**BRUXELLES. Passage du Nord, 23-25 (arch. H. Rieck - 1881)**

**PERMIS UNIQUE** : modifier l'utilisation d'une unité commerciale au sein du Passage du Nord afin d'y étendre le restaurant situé dans l'unité voisine et créer une baie dans le mur porteur mitoyen

**Avis de la CRMS**

Photos du mur mitoyen à percer entre le n° 23 (à gauche) et le n°25, plan du rez-de-chaussée du Passage du Nord avec les commerces concernés encadrés en rouge (n°23 à gauche) (extrait du dossier)

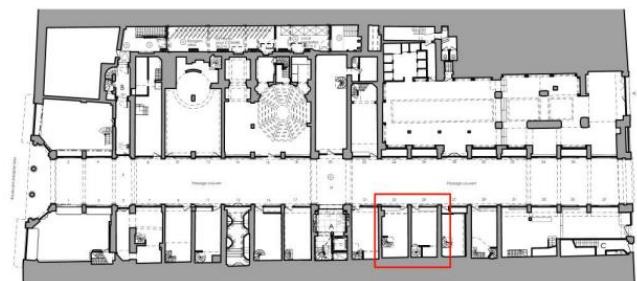
**La CRMS n'émet pas d'objection au changement d'utilisation du n°23 car cela n'aura aucune incidence sur les éléments classés, d'autant qu'aucune installation technique complémentaire n'est envisagée puisqu'il s'agit de l'extension du restaurant situé au n° 25. Elle émet également un avis favorable sur le percement de la baie dont les dimensions réduites de l'ouverture (140 cm de large sur 210 m de haut) permettront de conserver la lisibilité de la galerie et des volumes des boutiques d'origine. La Commission insiste pour que les précautions prises dans la note d'intention soient observées lors du chantier par un ingénieur en stabilité afin de garantir à tout moment la stabilité.**
